Budoucí podoba Malešického náměstí a zámečku

Hlavní výstupy veřejného projednání
tří variantních studií možné budoucí
podoby území

Městská
část
Praha 10

1. Povrchy Malešického náměstí

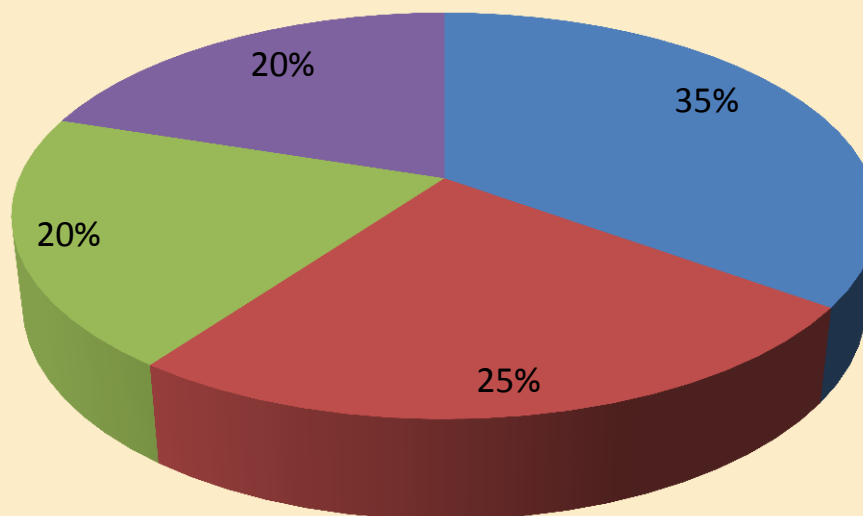
Téma	ateliér	Líbí	Nelíbí
1. Povrchy Malešického náměstí	O.T.A.	<ul style="list-style-type: none">Podpoření centra zdůrazněním změny povrchů kolem kapličky.povrch sjednotí, zdůrazní se jednotlivé stromy, zdůrazní se kapličkapředzahrádky v projektu O.T.A.	<ul style="list-style-type: none">Pokud bude celý povrch zpevněný, hrozí přehřívání povrchu a celková změna mikroklimatu.
	Sporadical	<ul style="list-style-type: none">vydláždění povrchu, přičemž	<ul style="list-style-type: none">Obava z dlažby na otevřeném prostranství kvůli sálání tepla v letních měsících. Chybí stín (nicméně podle architektů poskytnou stromy na většině plochy stín dostatečný) někteří by ocenili přidání menších zelených ploch.
	Molo	<ul style="list-style-type: none">Idea sjednoceného prostupného prostoru a sjednocené přístupy ze všech směrů.Využití mlatu na podklad je ideální (neblátiví, neprášivý)	<ul style="list-style-type: none">Přímo na náměstí u obslužných ulic zachován asfalt. Je možné tam také využít dlažbu.

ideálně průnik MOLO a OTA - preferovala bych dláždění i všech bočních a málo frekventovaných ulic procházejících náměstím - vizuální propojení náměstí do jednoho celku + pocitové upozornění pro řidiče, že vjíždí do "pobytové" zóny preferuji mlat před trávíkem - psí exkrementy, sekání..

líbí se mi propojení všech ploch dle varianty Sporadical, ale spíš bych byl pro varianta návsi. Tedy ne dlažba, ale přírodnější materiál.

2. Doprava na náměstí

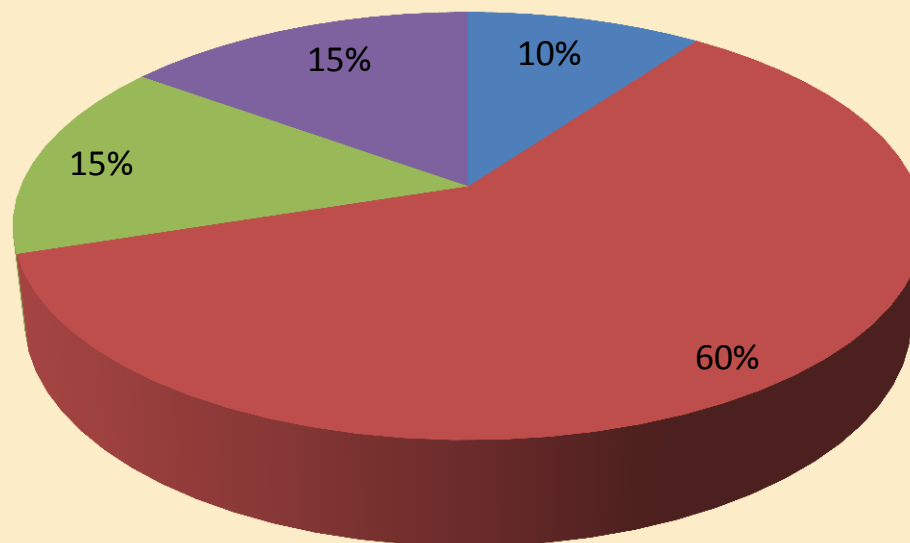
Téma	atelier	Líbí	Nelíbí
2. Doprava na náměstí	O.T.A.	<ul style="list-style-type: none"> Odklonění dopravy od obytných domů. Pokud bude doprava takto zklidněna, nebudou zde zatěžovat prostředí nákladní automobily z překladiště a deponie. Zpomalení (například díky parkujícím autobusům) řešení vedlejších komunikací fungujících jako součást náměstí vč. redukce vedlejších silnic. 	<ul style="list-style-type: none"> Řešení autobusové zastávky – zastavení autobusu zablokuje provoz AID a to povede k větším exhalacím. Záhyb vytváří nejasnou situaci pro auta přijíždějící z Malešické (není vidět do zatáčky). Redukce Dřevčické (resp. Nepojmenovaných komunikací, které jsou jejím pokračováním) povede k omezení prostupnosti území pro auta. Díky rozdělení náměstí na dvě poloviny ani jedna nezůstane dostatečně prostorná, aby fungovala jako pobytová zóna
	Sporadical		<ul style="list-style-type: none"> Plán částečně pracuje s variantou prodloužení Malešické ulice, což by účastníci ocenili, ale je to podle nich nereálné. Obava, že do „zálivů“ u zastávek se nevejdou dva autobusy najednou a budou blokovat dopravu.

Molo	<ul style="list-style-type: none"> Změna pozice zastávky (cesta na zastávku směrem k Táboru je ošklivá) => zlepšení orientace v prostoru náměstí. Vytvoření zálivů MHD (zvýšení průjezdnosti i MHD) 	<ul style="list-style-type: none"> Změna pozice zastávky (dlouhodobě jsou místní zvyklí)

Další komentáře ze studie MOLO bych variantu O.T.A. doplnil zálivy pro autobusové zastávky a přemístil autobusovou zastávku ve směru Jarov přímo na náměstí tak, aby byly zastávky v obou směrech přímo na náměstí.

3. Plácek před hotelem Baroko

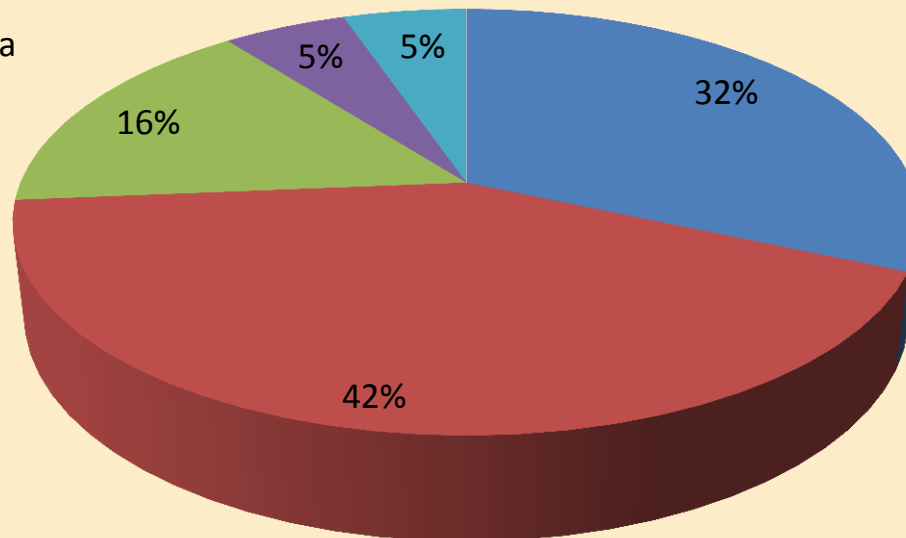
Téma	ateliér	Líbí	Nelíbí
3. Plácek před hotelem Baroko	O.T.A.	<ul style="list-style-type: none">Aleje směrem k náměstí	<ul style="list-style-type: none">Zástavba zeleně, resp. volného prostoru před Barokem (omezení parkování v tomto místě).
	Sporadical	<ul style="list-style-type: none">možnost navrácení rybníčku.	<ul style="list-style-type: none">rybníček zbytečný a náročný na úpravu.Rušit parkovací místa před restaurací je nesmyslné, již nyní se tam během obědů auta nevejdou.
	Molo	<ul style="list-style-type: none">Vytvoření jasně definovaných parkovacích stání - mechanické bariéry jako strom, lavičky v prostoru apod.Obnova vodní plochy (návrat k tradici)	
Další komentáře	Za zásadně důležité považuji vyřešení parkovacích ploch tak, aby v prostoru, který má být určen k posezení a pobývání neparkovala nadivoko auta. Nevidím problém v parkování aut klidně 100m od hotelu Baroko/Tvrze, je to vzdálenost, kterou bez problémů může každý zdravý člověk ujít.

5. Zastavitelné území

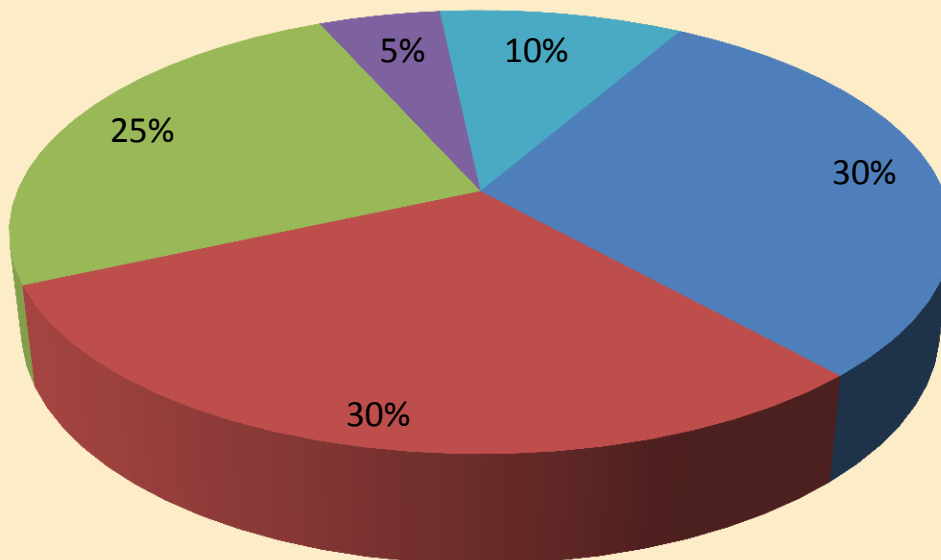
- O.T.A. – Zástavba s plynulým přechodem mezi měřítkem sídliště a starých Malešic. Spolu s alejí u hlavní silnice tvoří chybějící uzavření západní hrany náměstí.
- SPORADICAL – Výsadbou sadů v celé ploše.
- MOLO – Park a zjednodušení křižovatky, využití tohoto prostoru pro parkování v Malešické ulici.
- Ani jedna z variant mi nepřijde dobrá.
- Nevím či neodpověděl/a

Téma	ateliér	Líbí	Nelíbí
5.Zastavitelné území na roh Dřevčické a Počernické ulic	O.T.A.	<ul style="list-style-type: none"> „dokončení“ zástavby území a vytvoření přechodu mezi sídlištěm a nižší zástavbou. 	<ul style="list-style-type: none"> Zástavba celého území Hrozba nedodržení výše budov navrhovaných ve studii při samotné realizaci nové zástavby. Hrozba zahuštění zástavby a velké množství nových aut, které budou parkovat na povrchu.
	Sporadical	<ul style="list-style-type: none"> zachování zeleně a s kultivací a rozšíření parku. Pozitivní je i zrušení „nábližky“, kterou si některá auta zkracují cestu. 	<ul style="list-style-type: none"> Pochyby o reálné možnosti vykoupit pozemky autobazaru.
	Molo	<ul style="list-style-type: none"> Rozšíření zeleně (opakované podpořeno více občany) Parková úprava již nyní zelené plochy Zvýšení prostupnosti územím ve směru od Billy k náměstí a opačně. 	<ul style="list-style-type: none"> Zeleň nepřinese oživení území Rozmělnění funkce návsi Prostor by měl být alespoň částečně k návratu investice (vybudování ziskových projektů – domy, obchody)

Další komentáře	<p>Aby vyniklo vlastní náměstí, je lepší vymezit jej zástavbou, než ponechávat otevřené hrany. Plocha ale nemusí být zastavěna kompletně, částečně v ní může být vymezena i plocha zeleně, popřípadě parkování. Navržené objekty by výškově mely respektovat drobné měřítko objektů původní zástavby.</p> <p>Žádnou další bytovou zástavbu už bych rozhodně nezařazovala. Kombinace sadu a parkovacích míst mi přijde ideální.</p>
-----------------	--
